リコール届出一覧表

リコール届出日：令和 8 年 8 月 27 日

リコール届出番号	外-4231	リコール開始日	令和 8 年 8 月 27 日
届出者の氏名又は名称	スカニアジャパン株式会社 代表取締役 アラン・スーダン 問い合わせ先： 03-6735-3535 www.scania.com/jp		
製作国：スウェーデン 製作者名：スカニアCV AB			
不具合の部位（部品名）	エアコン制御ユニット		
基準不適合状態にあると認める構造、装置又は性能の状況及びその原因	エアコン制御ユニットにおいて、マイクロコントローラ用電源回路の動作電圧許容範囲に対する設計検討が不十分なため、動作電圧がマイクロコントローラの正常動作範囲から外れることがある。そのため、当該ユニットが停止してエアコンの送風ファンが停止し、デフロスタが機能せず、保安基準に適合しないおそれがある。		
改善措置の内容	全車両、エアコン制御ユニットを対策品に交換する。		
不 具 合 件 数	3件	事故の有無	無し
発 見 の 動 機	本国からの情報による。		
自動車使用者及び自動車特定整備事業者に周知させるための措置	・使用者：ダイレクトメールおよび管理ディーラーより直接連絡する。 ・弊社インターネットホームページに掲載する。 ・自動車特定整備事業者等：日整連発行の機関誌に掲載する。

改善箇所説明図

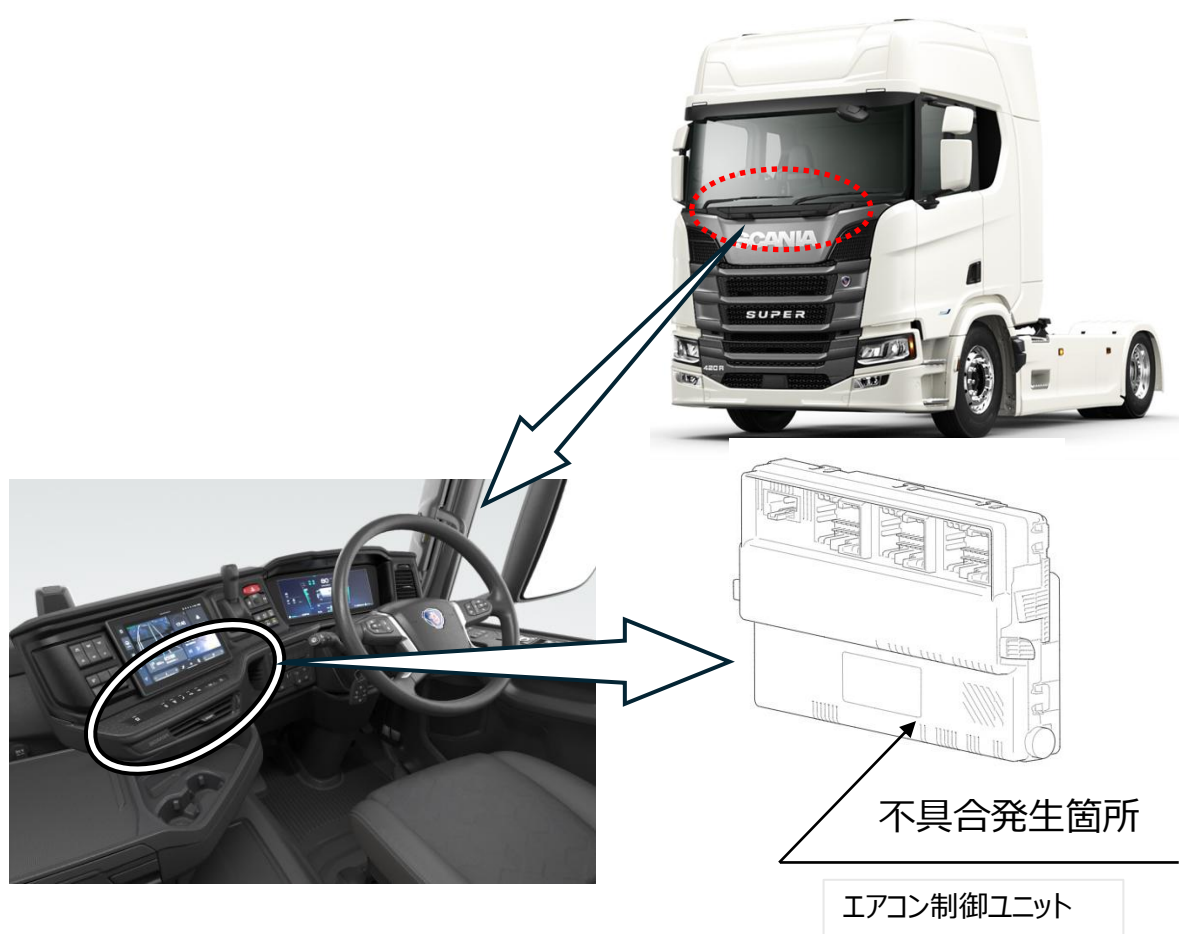
不具合の内容

エアコン制御ユニットにおいて、マイクロコントローラ用電源回路の動作電圧許容範囲に対する設計検討が不十分なため、動作電圧がマイクロコントローラの正常動作範囲から外れることがある。そのため、当該ユニットが停止してエアコンの送風ファンが停止し、デフロスタが機能せず、保安基準に適合しないおそれがある。

改善の内容

全車両、エアコン制御ユニットを対策品に交換する。

注： ☐ は対策品に交換する部品を示す。

識別：型式プレート之余白部分に、白色ペイントを塗布する。
